Maa-aines- ja ympäristösuojelulakien mukainen yhteiskäsittelylupa kiinteistölle Ketturyti 977-406-120-0

Haemme ottamis-suunnitelman muutosta Ylivieskan MTK:n omistamalle kiinteistölle Ketturyti 977-406-120-0. Kiinteistölle on myönnetty ottamislupa 23.8.2022.

Kuva 1.

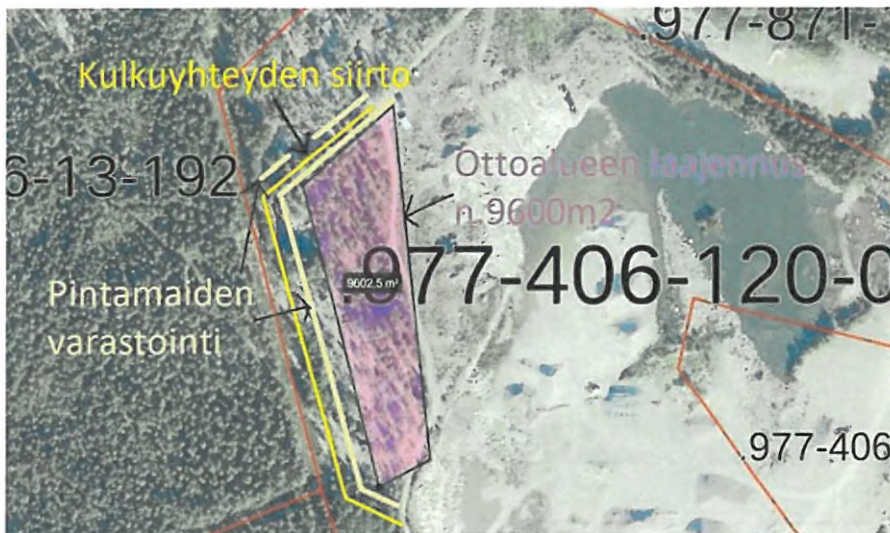
- Alkuperäisessä suunnitelmassa luoteisreunalla oleva tie siirretään louhinnan tieltä. Esitämme yhdessä maanomistajan kanssa suunnitelmamuutosta että olemassa olevaa tiestöä ei siirretä vaan kys.alueen kuutiot korvataan laajentamalla ottamisalueen lounais/länsialuetta länteen päin (Kuva 1. ja 2.)
